Znak sprawy 56/1132/2015

Dotyczy postępowania o udzielenie zamówienia publicznego prowadzonego w trybie przetargu nieograniczonego na **Zakup i dostawę zestawu miniaturowych czujników do rejestracji ciśnień szybkozmiennych** w związku z realizacją projektu „Modernizacja i budowa nowej infrastruktury naukowo badawczej Wojskowej Akademii Technicznej i Politechniki Warszawskiej na potrzeby wspólnych numeryczno-doświadczalnych badań lotniczych silników turbinowych” Nr POIG.02.02.00-14-022/09” dla Instytutu Techniki Lotniczej Mechaniki Stosowanej Wydziału Mechanicznego Energetyki i Lotnictwa Politechniki Warszawskiej

Szanowni Państwo, w związku z prowadzonym postępowaniem Nr 56/1132/2015 wpłynęły następujące zapytania:

Rysunek 1

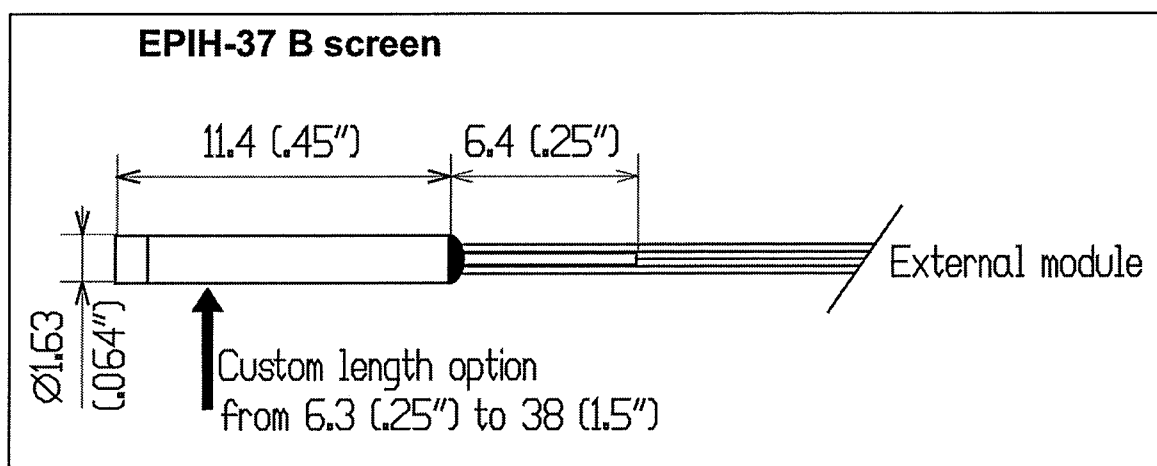
W przypadku czujników wyposażonych w osłony dopuszcza następujące wymiary:

- dla czujników cylindrycznych: średnica 1,63mm, długość 11,4mm bądź mniejsza (jak na rysunku 1)
- dla czujników płaskich: wysokość czujnika 1mm, długość 12,7mm, szerokość 2,36mm (jak na rysunku 2)

a) Zamawiający dopuszcza zwiększone wymiary czujnika w wersji z osłoną dla którego wersja bez osłony spełnia wymiary SOPZ.
